경고 및 시정요구

제 목 LPG특정사용시설 완성검사 처리 부적정

관 련 부 서 충남본부

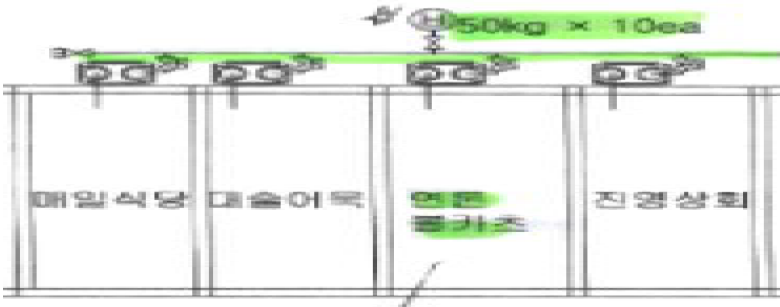
- 2.8.1.8.1 가스방출관의 방출구는 화기가 없는 위치로서 지면으로부터 2.5m 이상 또는 안전밸브 상부에서 1m의 높이 중 높은 위치에 설치한다.

- 2.8.1.8.3 가스방출관 등은 빗물이 유입되지 않도록 캡을 설치하고, 그 캡은 방출가스의 흐름을 방해하지 않도록 설치하며, 가스방출관 하부에는 드레인밸브를 설치한다. 다만, 안전밸브에 드레인 기능이 내장되어 있는 경우에는 드레인밸브를 설치하지 않을 수 있다.
